Observaciones a Informe de Mínimo Técnico de Central Fotovoltaica Loma Los Colorados

Autor	Departamento de Control de la Operación		
Fecha	25 de noviembre de 2019		
Código	CEN-GO-DCO-MT-FV LLC-V1	Versión	1
Emitido por	Eglis Hernández S.		
Revisado por	Cristian Reyes V.		
Aprobado por	Gretchen Zbinden V. – Rodrigo Espinoza V.		
Actividad	Informe de Mínimo Técnico Central Fotovoltaica Loma Los Colorados

Figura 1: Sistema Equivalente parque ERNC (Solar o Eólico)

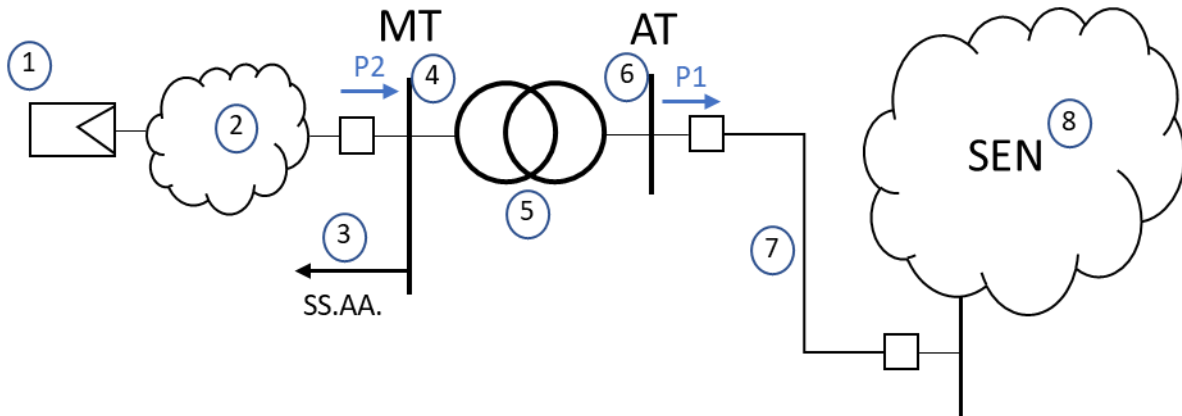
Considerando la descripción anterior, se solicita enviar e incorporar al informe de mínimo técnico la siguiente información, referida a la operación en carga mínima:

- a) **P1**: Potencia activa inyectada en la barra de alta tensión (AT) de la central [MW].
- b) **P2**: Potencia activa inyectada en la barra de media tensión (MT) de la central [MW].
- c) **Ptrafo**: Pérdidas activas en el transformador de poder de la central [kW].
- d) **SS.AA.**: Servicios Auxiliares de la central [kW].
- e) **Pcolector**: Pérdidas en el sistema colector del parque ERNC [kW].

Finalmente, el Coordinador Eléctrico Nacional definirá el mínimo técnico (MinTec) de la central según la siguiente fórmula:

$$\text{MinTec} = P1 + Ptrafo + SS.AA. + Pcolector, \text{ ó}$$

$$\text{MinTec} = P2 + Pcolector$$
